新竹縣政府工程查核代表照片表

拍攝日期：111.11.09

工程名稱：中正路人行環境、村里聯絡道路改善工程

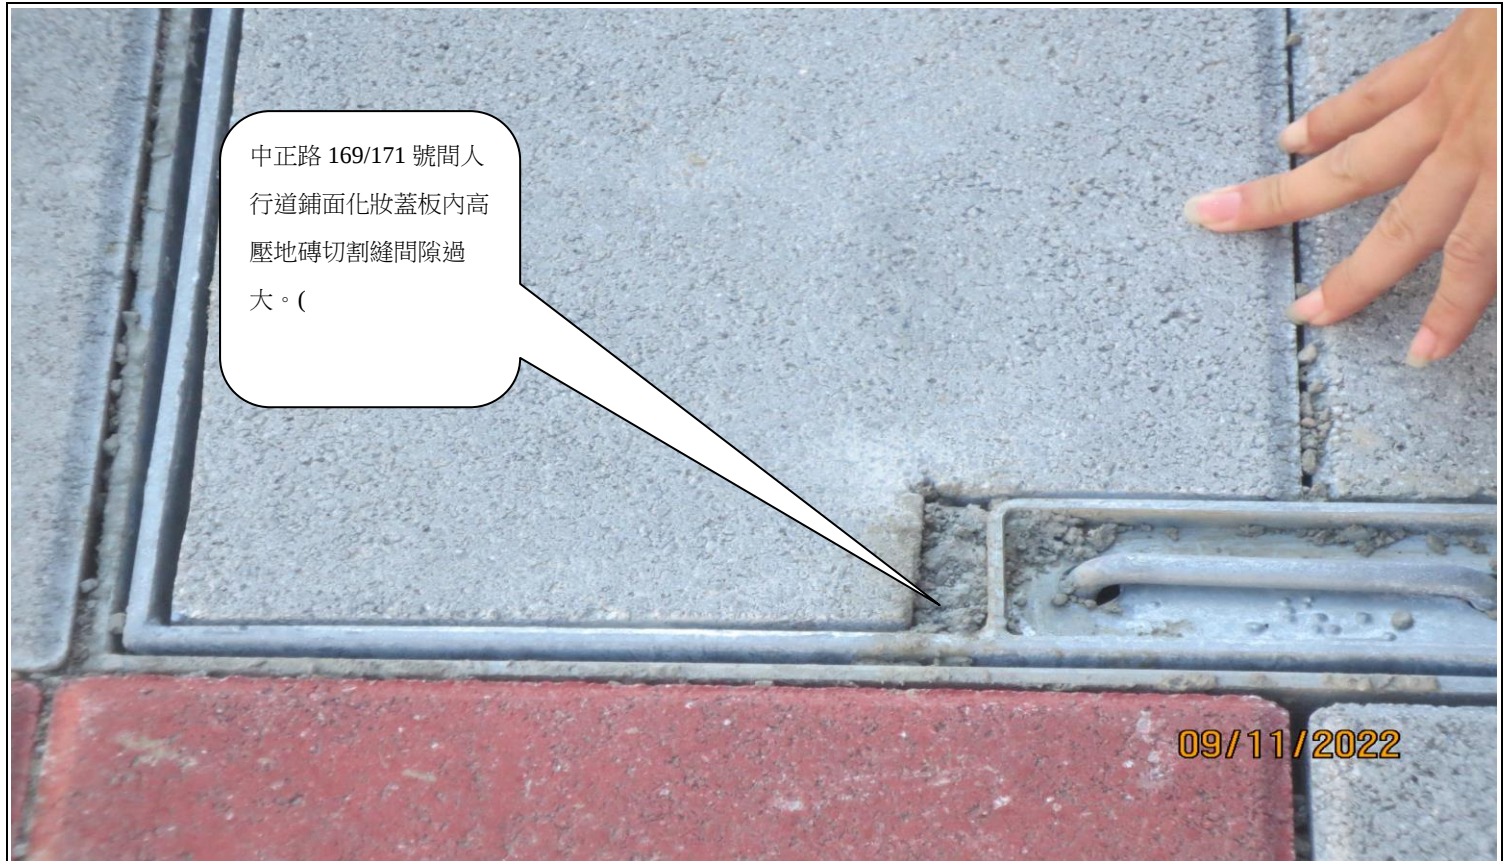
中正路 85 號前人行道鋪面磚 1 處高壓磚邊角破損。

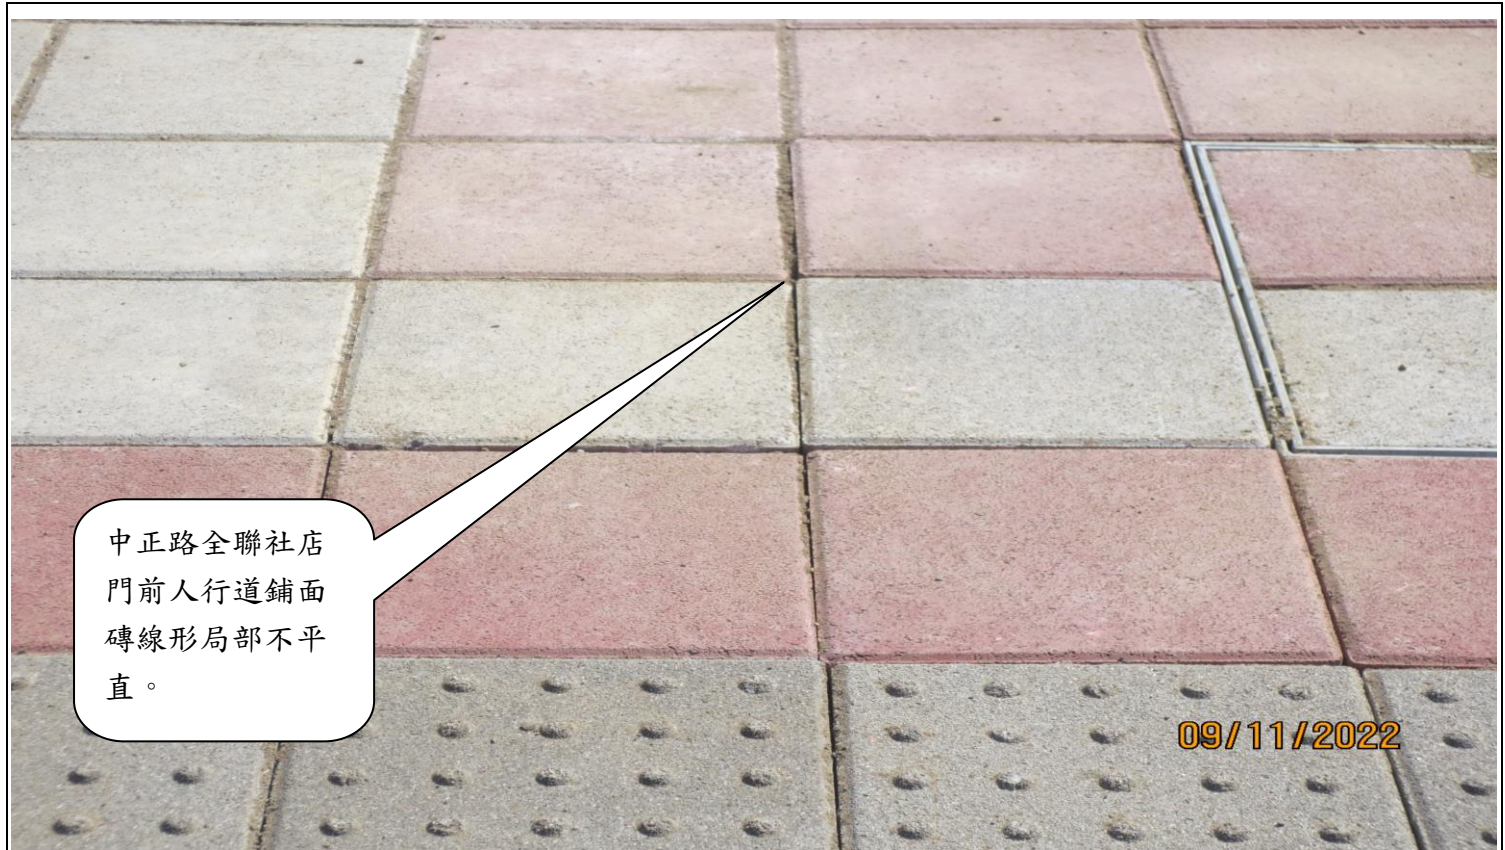
中正路 169/171 號間人行道鋪面化妝蓋板內高壓地磚切割縫間隙過大。(
